2024 年 5 月

尊敬的客户

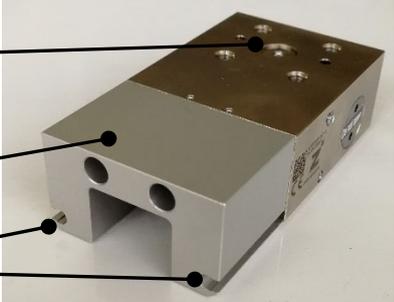
- 1) 追加顶面气压连接（全部型号，A 端口，供给侧）
- 2) 追加正面气压连接（仅 LKP，B 端口，排气侧）
- 3) 追加传感器槽（仅 LKPS，磁性传感器 MFS 用）
- 4) 弹簧箱的表面处理从无电解镀镍变更为阳极氧化处理（仅 LKPS）
- 5) 停产产品和替代品的高度、长度、宽度尺寸及保持力不变。
